Julkaisussa Siltabetonien P-lukumenettely /1/ on havaittu seuraava virhe:

/1/ Siltabetonien P-lukumenettely  
Tiehallinnon selvityksiä 30/2005  
TIEH 3200942-v

Kuva 2. Esimerkki kaavalla 1 lasketun P-luvun riippuvuudesta tehollisesta vesi-sementtisuhteesta ja ilmamäärästä sementtilaadulla CEM I sementtimäärän ollessa 375 kg/m<sup>3</sup>. Jälkihoitoaika 7 vuorokautta.

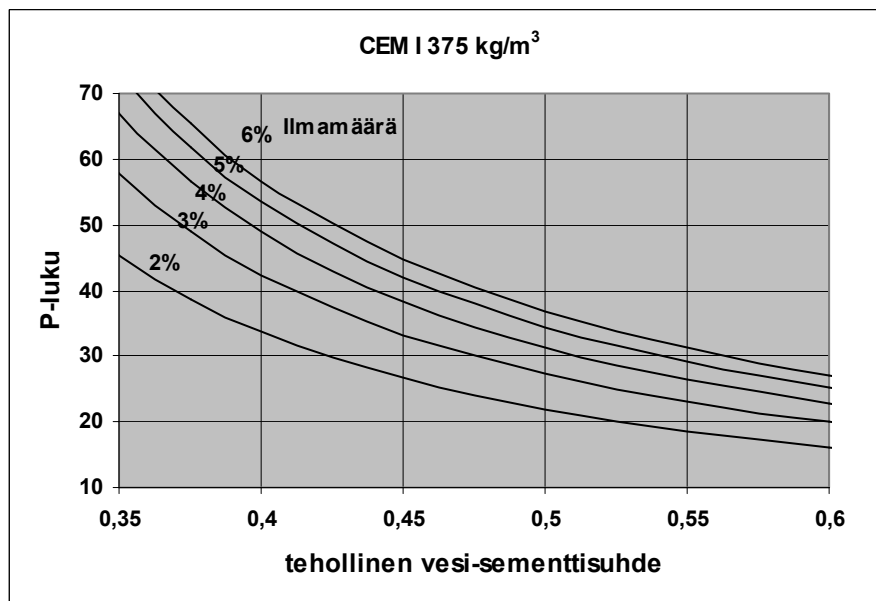
- Kuva 2 (sivulla 15) on virheellinen (alla oikea kuva).
- Sama kuva on myös julkaisun kannessa ja sekin on virheellinen.
